リコール届出番号	外一1472	リコール開始日	平成20年3月14日
不具合の部位（部品名）	エアバッグ		
基準不適合状態にあると認める構造、装置又は性能の状況及びその原因	エアバック装置において、助手席エアバッグの扉に誤った補修部品が供給されたため、展開時にエアバッグの性能が低下するおそれがある。		
改善措置の内容	全車両、助手席エアバッグの扉を正規品と交換する。		
不具合件数	0件	事故の有無	無し
発見の動機	本国メーカーからの情報による。		
自動車使用者及び自動車分解整備事業者に周知させるための措置	<ul style="list-style-type: none"> ・ 自動車使用者：ダイレクトメール、電話、または訪問により通知する。 ・ 自動車分解整備事業者：対象台数が極めて少数であり、使用者を把握しているので機関誌等への掲載は行なわない。 ・ 対策実施済車には、運転者席側ドア開口部のドアロックストライカー付近に外一1472のステッカーを貼付する。

車名	型式	通称名	リコール対象車の車台番号（シリアル番号）の範囲及び製作期間	リコール対象車の台数	備考
ベントレー	GH-BCBEB	コンチネンタルGT	SCBCE63W65C024927, SCBCE63W36C032243 平成16年10月6日～平成17年9月6日	2	
	計1型式	計1車種	製作期間の全体の範囲 平成16年10月6日～平成17年9月6日	計2台

改善箇所説明図

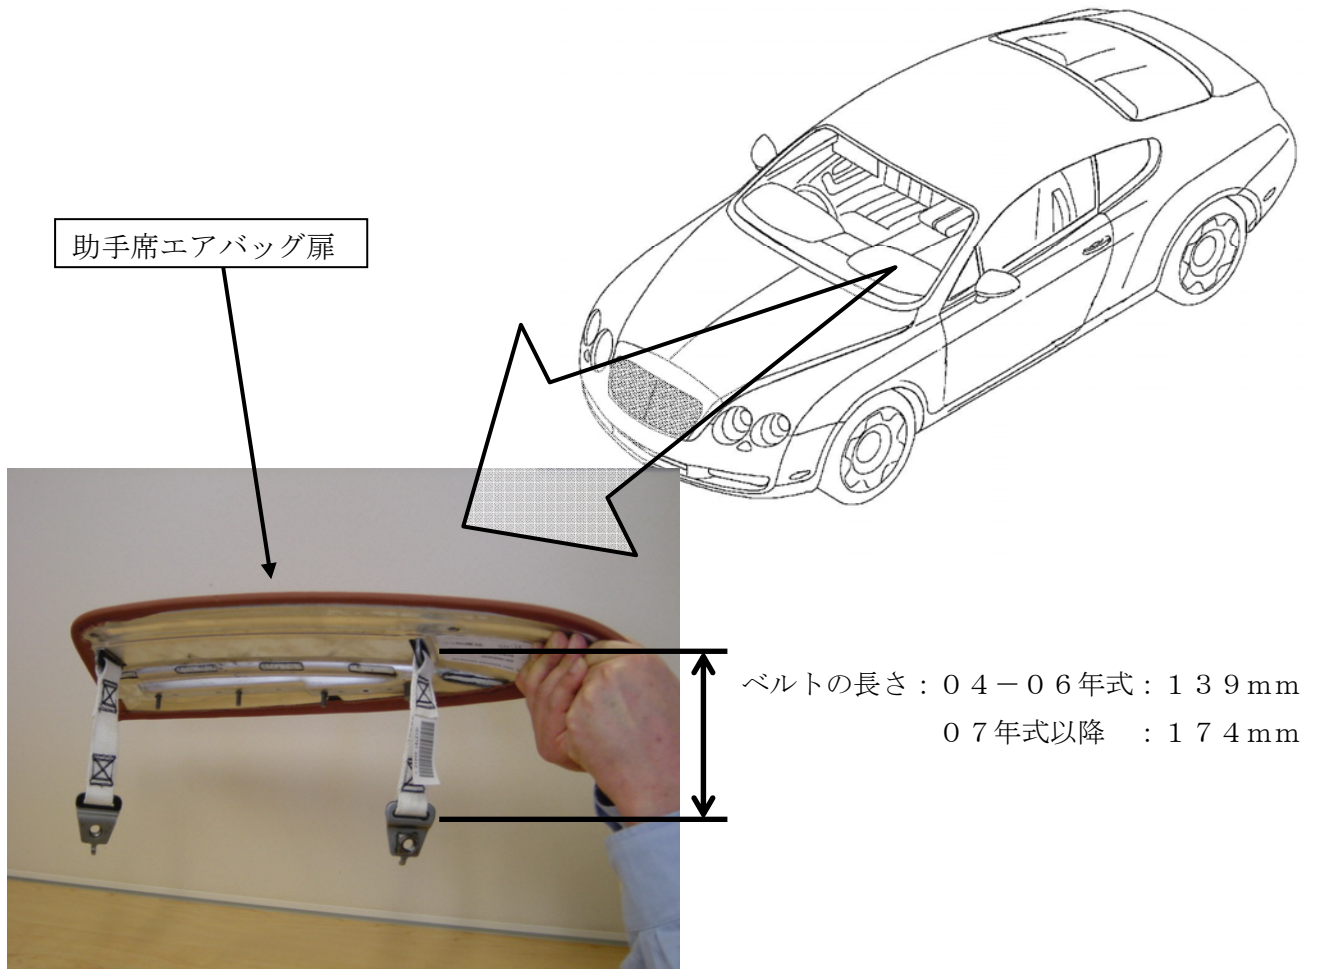
不具合の内容

エアバック装置において、助手席エアバッグの扉に誤った補修部品が供給されたため、展開時にエアバッグの性能が低下する恐れがある。

改善の内容

全車両、助手席エアバッグの扉を正規品と交換する。
